SERVICE INFO – FAG 0033

Εξωτερικές διαφορές – Δακτύλιοι αισθητήρων ABS

Παρουσίαση των διαφορετικών σχεδιασμών μουαγιέ τροχού

Κατασκευαστής: DAF

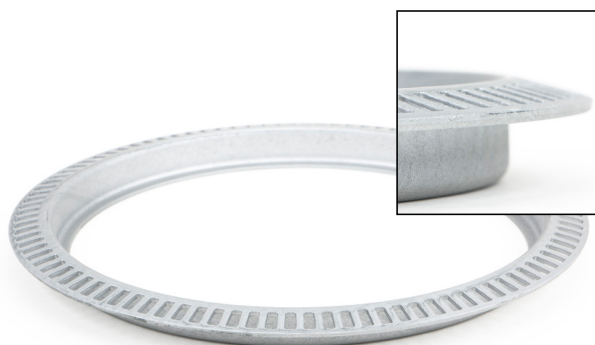
Ο αρ. ανταλλακτικού 434 0579 10 εφαρμόζει στον νέο σχεδιασμό μουαγιέ τροχού

Ωστόσο, τα δύο διαφορετικά μουαγιέ τροχού διαθέτουν διαφορετικούς δακτύλιους αισθητήρων ABS. Κατά την αντικατάσταση του δακτύλιου αισθητήρων ABS, είναι σημαντικό να εντοπίζονται οι εξωτερικές διαφορές προκειμένου να αντιστοιχίζεται ο σωστός δακτύλιος στο σωστό μουαγιέ.

Ο δακτύλιος ABS με αρ. ανταλλακτικού 434 0580 10 εφαρμόζει στον παλιό σχεδιασμό μουαγιέ τροχού
